# **Beantwoording van de vragen van de Waardeiland Energietransitie Klankbordgroep (WEK) over de onderzoeksrapporten van M3E en Fakton, maart 2026**

# Bijlage antwoorden op de vragen van de klankbordgroep (WEK) over onderzoeksrapporten van M3E en Fakton, januari 2026

## COP Watertemperatuur vs. Buitentemperatuur

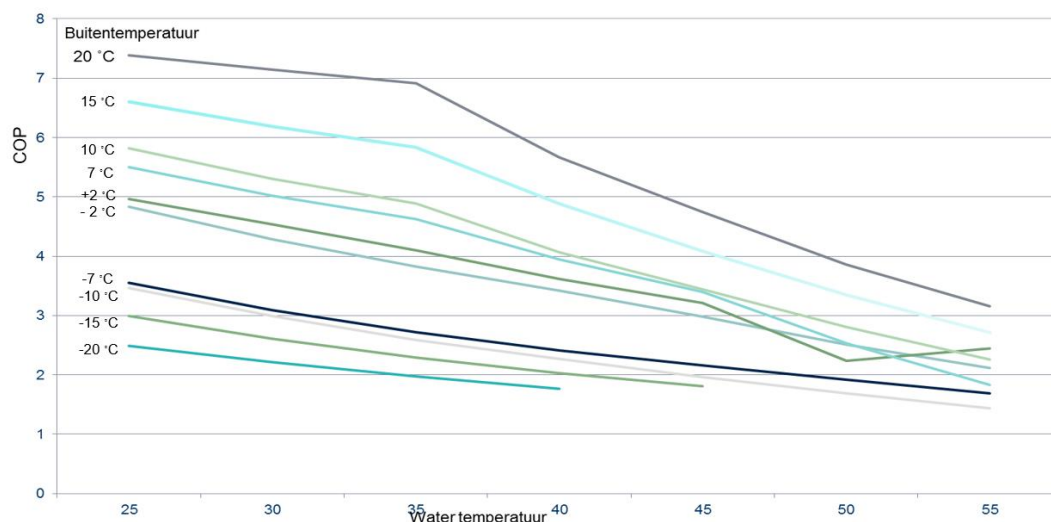
**Reactie / resterende vraag:** Op grond waarvan zijn de gebruikte COP's van 4,1 en 3,5 bepaald? Worden deze waarden standaard in dit soort berekeningen gebruikt en waar komen ze dan vandaan? Dit is belangrijk, want de waarden zijn zeer bepalend voor de

energielasten en daarmee voor de uitkomst van de kostenberekening. Als er bijv. wordt uitgegaan van een waarde van 4,5 (tussen 4 en 5, wat je ook gangbaar zou kunnen noemen) i.p.v. 4,1 zijn de energielasten voor WC01 lager dan voor WC03 i.p.v. andersom.

Antwoord Fakton: De waarden 3,5 en 4,1 namen wij over uit de analyse van M3E. Echter wij zien vergelijkbare waarden terugkomen in vergelijkbare analyses op andere plekken in het land. Wij onderschreven dat de hoogte van deze waarden impact hebben op de analyse en dat deze waarden in de praktijk kunnen afwijken van de gehanteerde theoretische waarden. Echter dit heeft o.a. te maken met gebruiksprofielen van bewoners en het aantal graaddagen (hoe koud een jaar is) in een jaar en het gekozen merk (en prijsklasse) van de warmtepomp. Alle hiervoor beschreven aspecten kunnen zowel bij WC1 als WC03 verschillen. Wij hebben in onze analyse vooral kritisch gekeken naar de verhouding tussen deze twee waarden die wij logisch achten en dus goed als input voor onze vergelijking. Wat ons betreft is het daarom niet logisch om de waarde voor alleen WC1 of WC3 te veranderen en de ander gelijk te houden.

Extra onderbouwing Fakton maart 2026: Uitleg COP:

Via de bovenstaande link vind je een duidelijke uitleg over de COP en het rendement van verschillende type warmtepompen. Zoals ook duidelijk staat beschreven in de onderstaande link is de precieze COP-waarde van een warmtepomp van een hoop dingen afhankelijk. De onderstaande grafiek die je ook kunt vinden via de link geeft een beeld van de bandbreedte van de COP en de afhankelijkheid van buiten- en watertemperatuur (afgifte temperatuur). De onderstaande grafiek is van een (buiten)lucht/water warmtepomp. Echter de daadwerkelijk bepalende factor van het rendement is niet de buitentemperatuur en de afgifte temperatuur maar het verschil in temperatuur tussen de bron, in dit geval buitenlucht, en de afgifte temperatuur. Indien gebruikt wordt gemaakt van een (Z)LT net in plaats van buitenlucht neemt het temperatuurverschil tussen de bron en de afgifte af en neemt dus het rendement van de warmtepomp toe. Het exacte rendement van de warmtepomp is elk moment van het jaar anders omdat het temperatuurverschil schommelt. De waarde in onze berekening die wij overnamen van M3e is een jaargemiddelde van dit rendement. De waarden van M3e liggen in de bandbreedte die wij verwachten.
